弊社製ダンプ車のリコール実施に関するお知らせ

さて本日、弊社が製造・販売したダンプ車におきまして、リコールを実施する旨、国土交通省に届け出しましたのでお知らせいたします。

改善箇所説明図

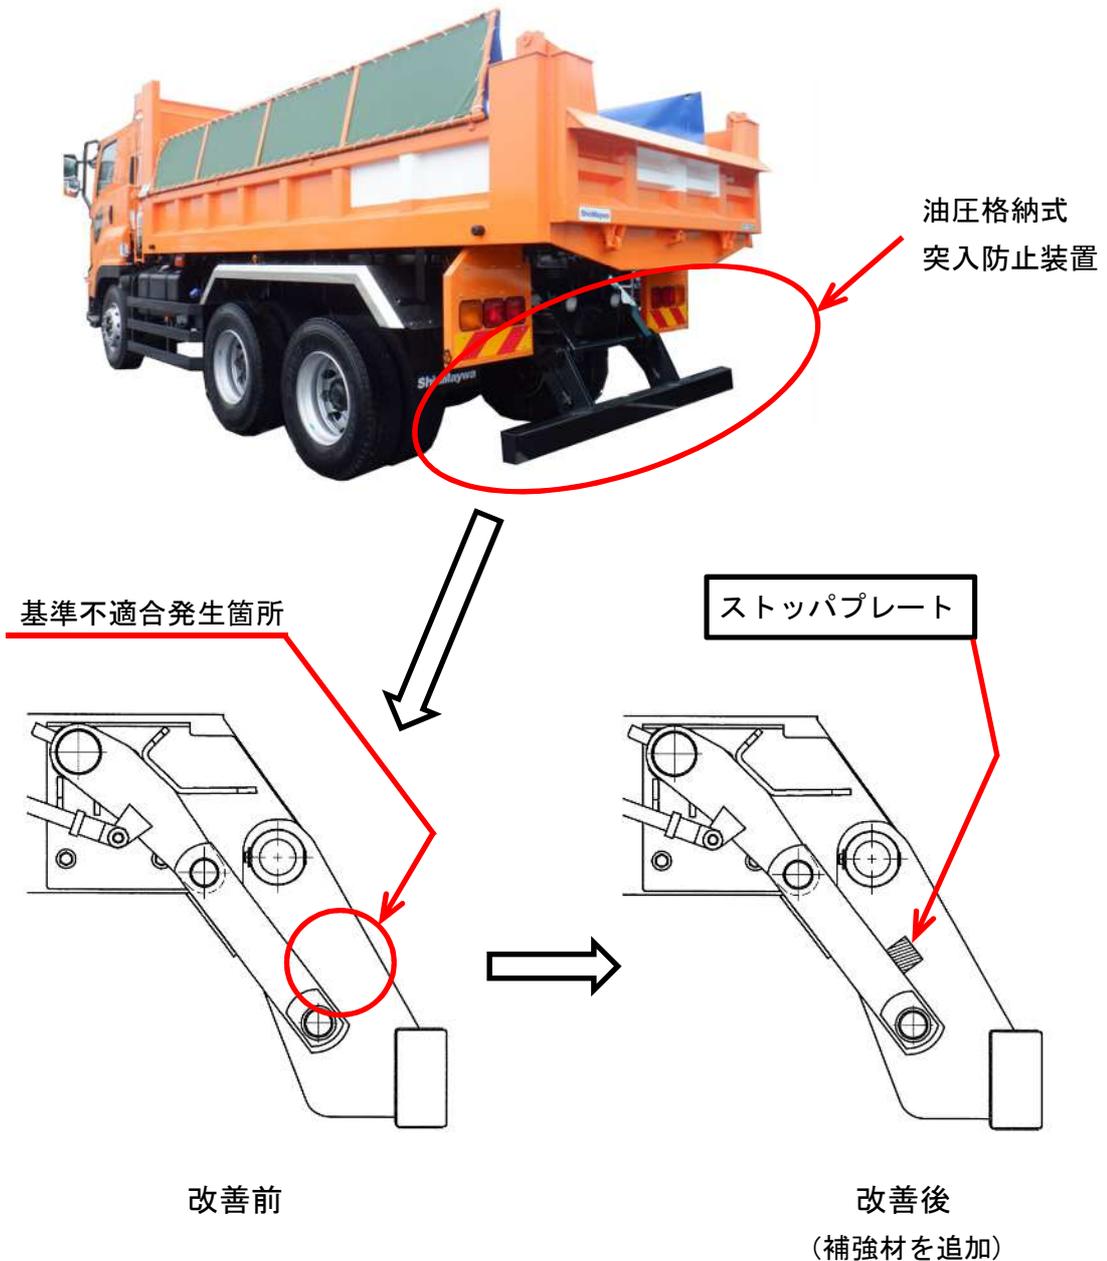
ダンプ用油圧格納式突入防止装置を装着したダンプ車において、取付け作業が不適切なため、部品を取付けずに製作したものがある。このため、試験荷重を負荷した状態における当該装置の変位量が基準を超え、道路運送車両法の保安基準に適合しない。

- ・ 全車両、ストッパプレートを取付ける。
- ・ ストッパプレートの取付け状態及び突入防止装置の動作確認検査を実施する。
